Contraente: 	Progetto: RIF. METANODOTTO SAN SALVO-BICCARI DN 650 (26"), DP 75 bar E OPERE CONNESSE		Cliente: 
	N° Contratto : N° Commessa : NR/17076		
N° documento: 03492-ENV-RE-000-0004	Foglio 1 di 170	Data 11/01/2019	RE-SIA-004

STUDIO DI IMPATTO AMBIENTALE
Varianti e ottimizzazioni di tracciato

00	11/01/2019	EMISSIONE PER INTEGRAZIONI SIA	CASAGRANDE	ANTOGNOLI	CAPRIOTTI
REV	DATA	TITOLO REVISIONE	PREPARATO	CONTROLLATO	APPROVATO.

Fig. 2.1 – Ortofoto con visualizzata la Variante n. 1.

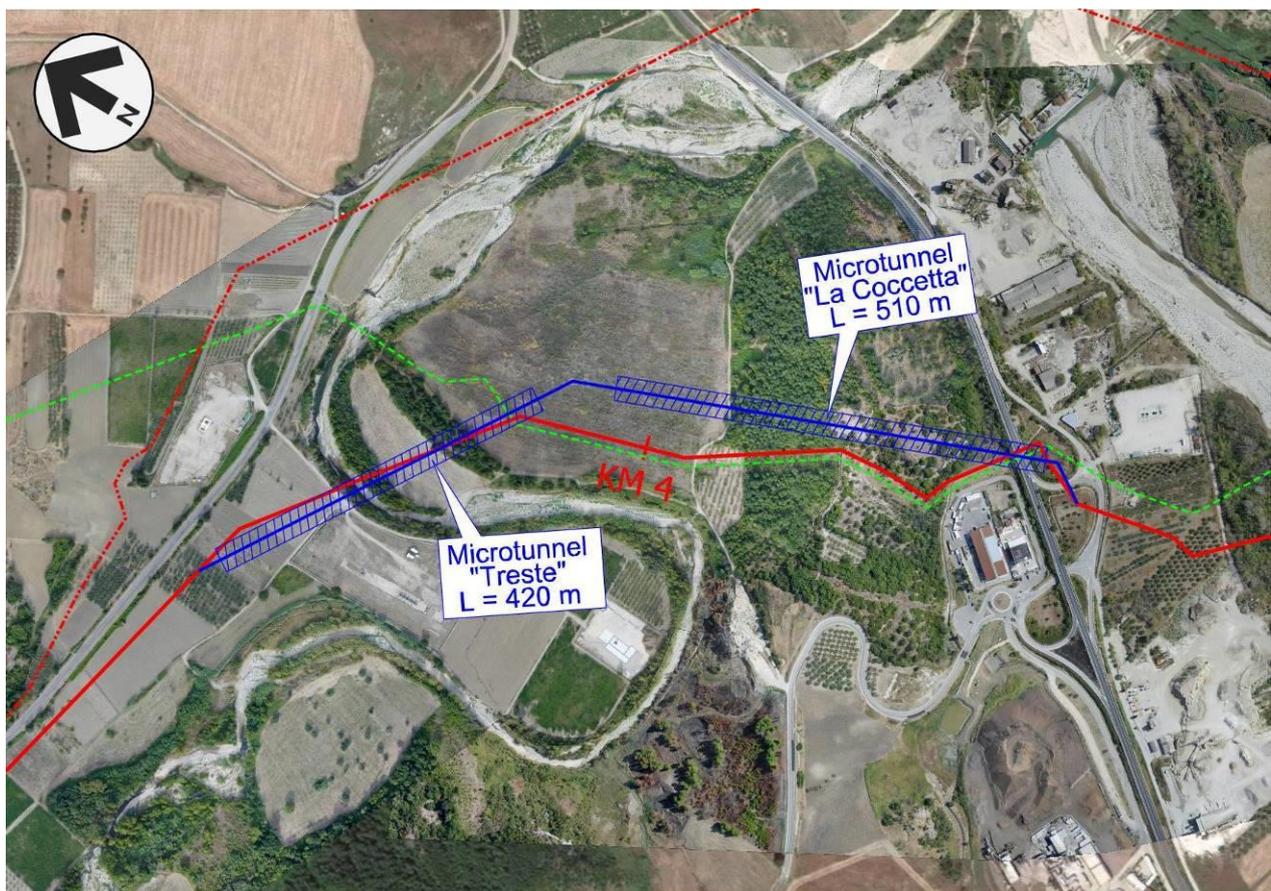
La variante si rende necessaria al fine di ottemperare alla prescrizione della Soprintendenza dell'Abruzzo, pervenuta con nota del MIBAC prot. 24743 del 18/09/2018, nella quale si richiede, in corrispondenza del sito pluristratificato de La Coccetta, di realizzare il metanodotto in modalità trenchless senza rimozione della condotta esistente. Inoltre considerando l'importanza naturalistica dell'intera area (compreso il SIC IT7140126 "Gessi di Lentella"), per limitarne gli impatti su di essa, si procederà alla realizzazione in modalità trenchless anche dell'attraversamento del Fiume Treste.

La variante di tracciato (Fig. 2.1) consiste principalmente nella realizzazione di due opere trenchless nei pressi dell'attraversamento del fiume Treste (Microtunnel "Treste" di lunghezza pari a circa 420 metri) e di un'area archeologica nei pressi della località "La Coccetta" (Microtunnel "La Coccetta" di lunghezza pari a 510 metri). La lunghezza della variante è pari a circa 1125 metri, di poco inferiore rispetto al tracciato originario (1160 metri circa). Rispetto al precedente percorso, l'attraversamento del corso d'acqua, dell'area archeologica e di quella boscata avverranno in tratti diversi rispetto al progetto indicato nello Studio di Impatto Ambientale (Doc. n. RE-SIA-101, Edizione Dicembre 2017) rimanendo comunque in aree limitrofe e similari dal punto di vista ambientale.

L'area di passaggio prevista, visto il diametro del metanodotto, è di 24 m (normale) come già indicato nello Studio di Impatto Ambientale, ed è previsto un allargamento nei pressi dei cantieri delle postazioni di spinta e ricevimento delle opere trenchless.

Fig. 2.10 - Ortofoto con visualizzata la Variante n. 4.

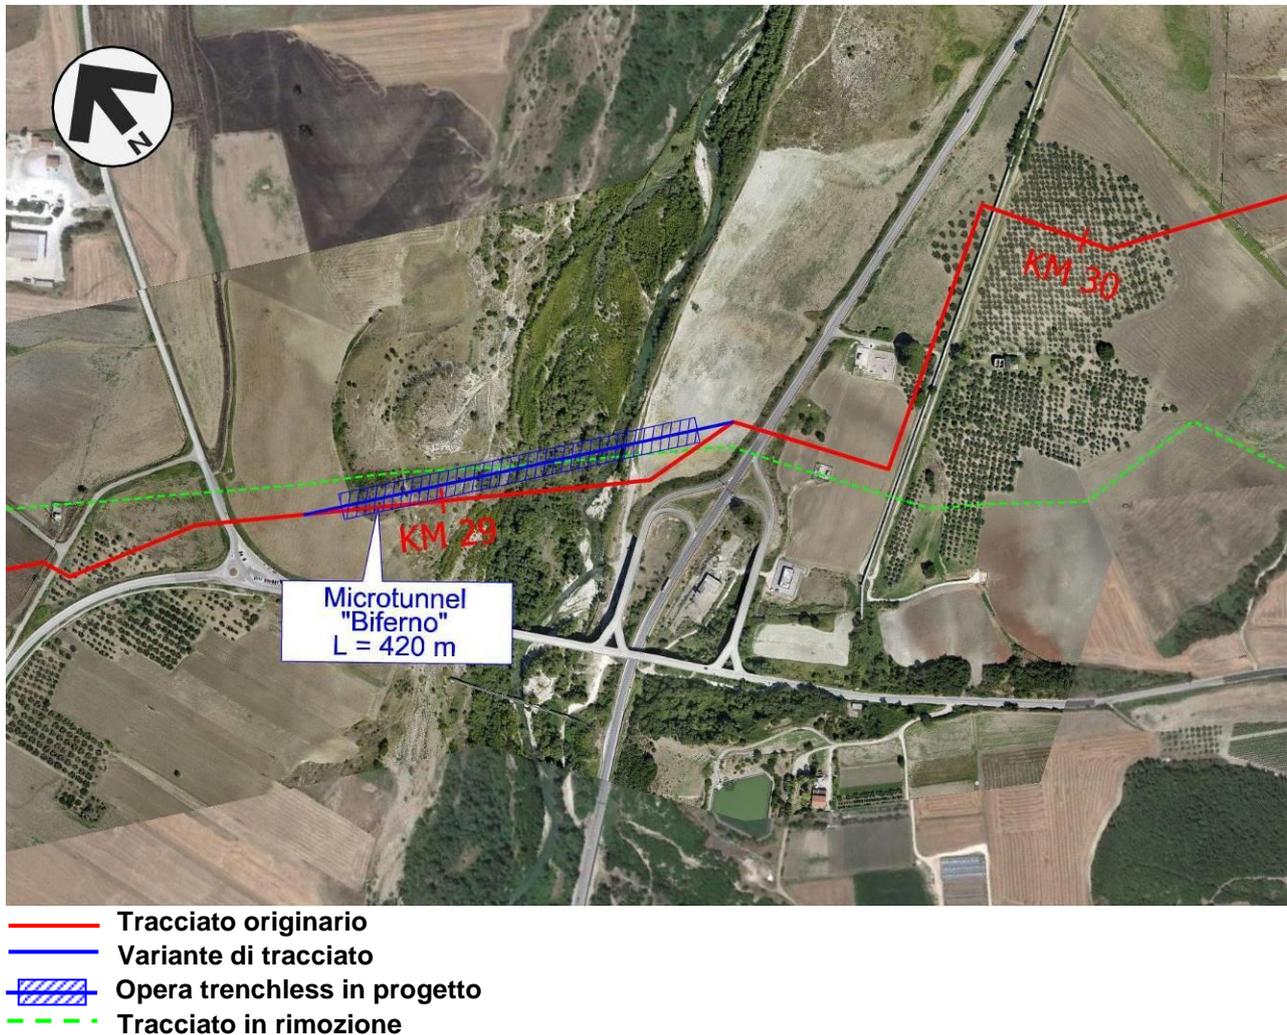
L'interferenza con le aree a pericolosità e a rischio idraulico avviene, dunque, a cavallo dell'attraversamento del Fiume Biferno. Essendo le opere in progetto completamente interrato non si segnala alcun tipo di criticità, infatti la funzionalità e la sicurezza degli interventi in progetto non risulta in alcun modo influenzata da un eventuale (ma comunque improbabile) allagamento dei tratti sopra definiti. Si evidenzia altresì che le opere in progetto non andranno a modificare i fenomeni idraulici, non costituiranno ostacolo al deflusso delle portate di piena e non limiteranno la capacità di invaso dell'area pertanto gli interventi si possono ritenere assolutamente compatibili con i vincoli imposti dalle Norme del Piano Stralcio.

Fig. 2.43 - Ortofoto con visualizzata la Variante n. 16.

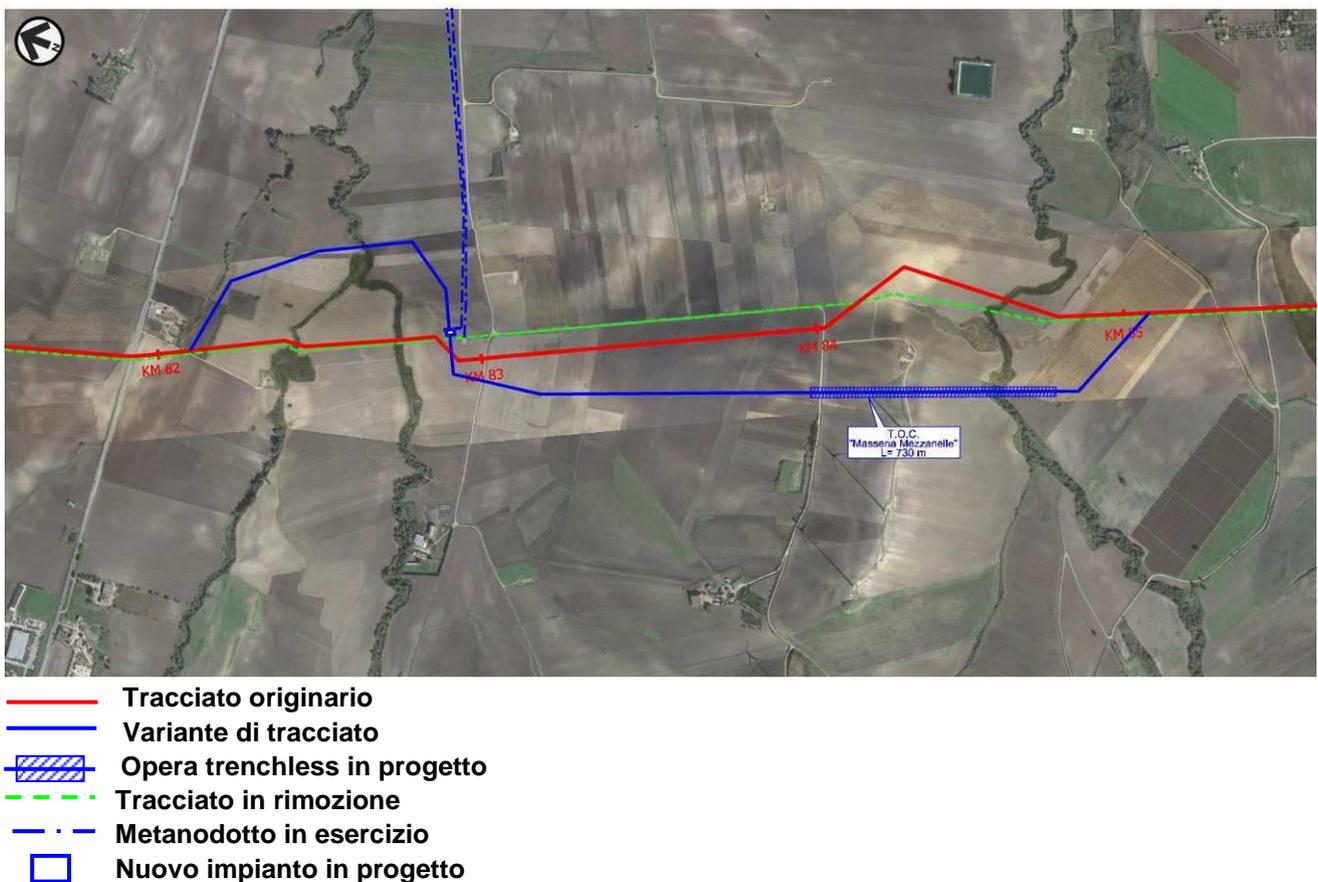
La variante si rende necessaria al fine di ottemperare alla prescrizione della Soprintendenza Archeologia, Belle Arti e Paesaggio per le provincie di Barletta-Andria-Trani e Foggia, contenuta nella nota prot. 6267 del 13/07/2018, nella quale si richiede la modifica del tracciato in direzione nord-est con l'attraversamento di un solo ramo del Canale Fara di Volturino e dell'area di rispetto dei boschi, l'attraversamento perpendicolare del tratturo Lucera - Castel di Sangro e la deviazione del tracciato in direzione sud-ovest, al fine di limitare l'impatto con le aree tutelate dal PPTR.

La variante in questione (Fig. 2.43 e Dis n. PG-TP-103 "Varianti al tracciato di progetto" – Allegato 1) determinerà una riduzione del livello di impatto delle componenti ambientali, in particolare nei pressi dell'attraversamento del Torrente Salsola, in quanto si procederà mediante un'opera trenchless. Per i restanti tratti non si evidenziano differenze sostanziali rispetto al tracciato originario.

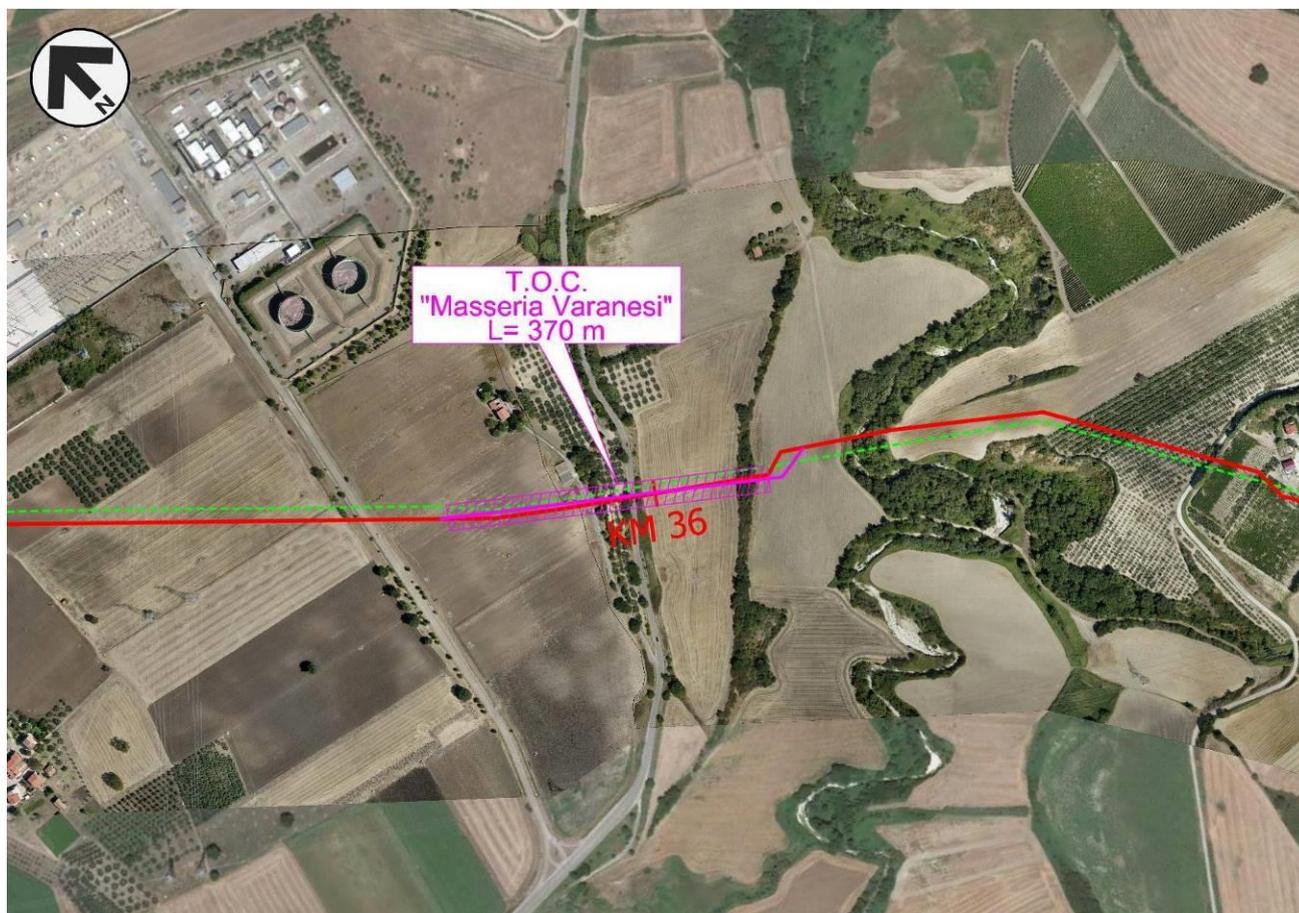
Questa ottimizzazione (Fig. 3.1) consiste nella realizzazione di un'opera trenchless denominata "T.O.C. - Masseria Varanesi" di lunghezza pari a 370 metri e senza modifiche significative del percorso del tracciato originario. Nei pressi dei cantieri dell'opera trenchless dove saranno realizzati rispettivamente il foro di ingresso e uscita della trivellazione sarà previsto un allargamento dell'area di passaggio.
